原管発官 R2 第 62 号
令和 2 年 5 月 25 日

柏崎刈羽原子力発電所原子炉施設保安規定変更認可申請書の補正について

柏崎刈羽原子力発電所 原子炉施設保安規定変更比較表

図1. 品質マネジメントシステムにおけるプロセス間の相互関係

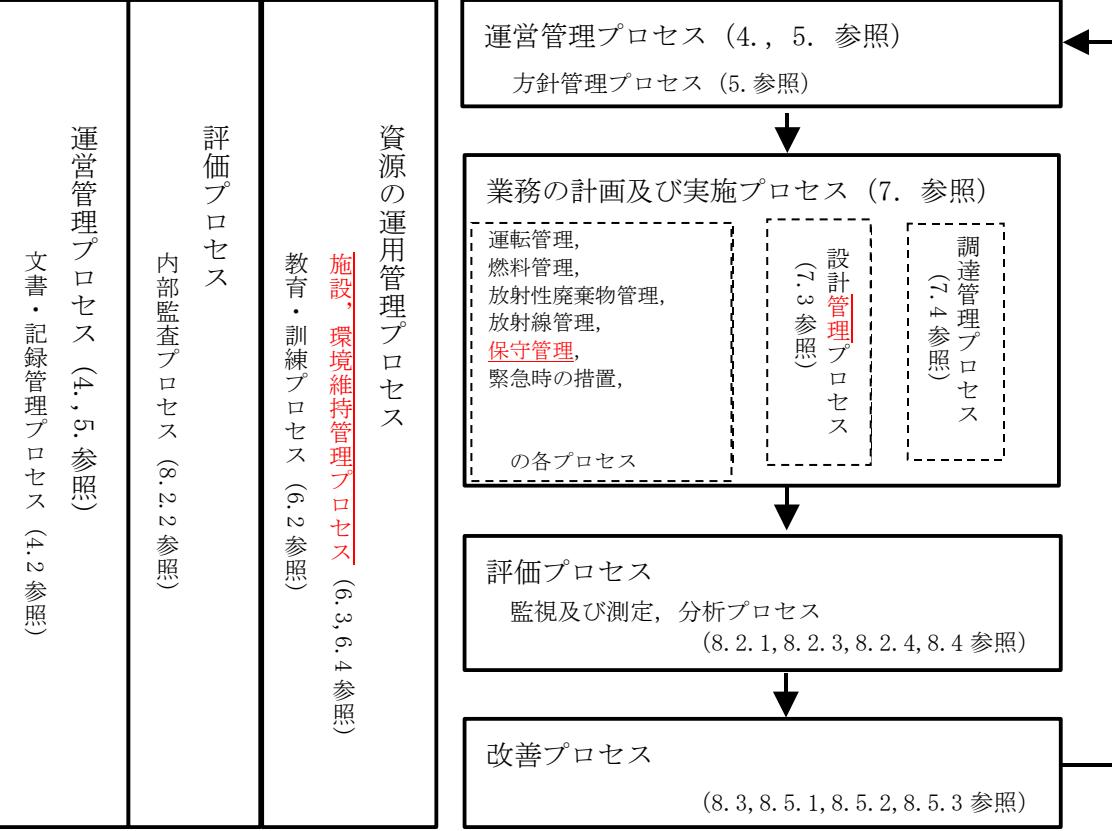
変更前		変更後		備考
 <p>評価プロセス 方針管理プロセス (5. 参照)</p> <p>運営管理プロセス (4., 5. 参照)</p> <p>業務の計画及び実施プロセス (7. 参照)</p> <p>運転管理, 燃料管理, 放射性廃棄物管理, 放射線管理, <u>保守管理</u>, 緊急時の措置, の各プロセス</p> <p>評価プロセス 監視及び測定, 分析プロセス (8. 2. 1, 8. 2. 3, 8. 2. 4, 8. 4 参照)</p> <p>改善プロセス (8. 3, 8. 5. 1, 8. 5. 2, 8. 5. 3 参照)</p> <p>評価プロセス 内部監査プロセス (8. 2. 2 参照)</p> <p>資源の運用管理プロセス 文書・記録管理プロセス (4. 2 参照)</p> <p>評価プロセス 方針管理プロセス (5. 参照)</p> <p>運営管理プロセス (4., 5. 参照)</p> <p>業務の計画及び実施プロセス (7. 参照)</p> <p>運転管理, 燃料管理, 放射性廃棄物管理, 放射線管理, <u>施設管理</u>, 緊急時の措置, <u>関係法令の遵守</u>, <u>健全な安全文化の育成</u>及び維持, の各プロセス</p> <p>評価プロセス 監視及び測定, 分析プロセス (8. 2. 1, 8. 2. 3, 8. 2. 4, 8. 4 参照)</p> <p>改善プロセス (8. 3, 8. 5. 1, 8. 5. 2, 8. 5. 3 参照)</p> <p>評価プロセス 内部監査プロセス (8. 2. 2 参照)</p> <p>資源の運用管理プロセス 文書・記録管理プロセス (4. 2 参照)</p> <p>評価プロセス 方針管理プロセス (5. 参照)</p> <p>運営管理プロセス (4., 5. 参照)</p> <p>業務の計画及び実施プロセス (7. 参照)</p> <p>運転管理, 燃料管理, 放射性廃棄物管理, 放射線管理, <u>施設管理</u>, 緊急時の措置, <u>開発</u>, (7. 3 参照) 調達管理プロセス (7. 4 参照)</p> <p>評価プロセス 監視及び測定, 分析プロセス (8. 2. 1, 8. 2. 3, 8. 2. 4, 8. 4 参照)</p> <p>改善プロセス (8. 3, 8. 5. 1, 8. 5. 2, 8. 5. 3 参照)</p>	<p>原子力規制における検査制度の見直しに伴う変更</p>
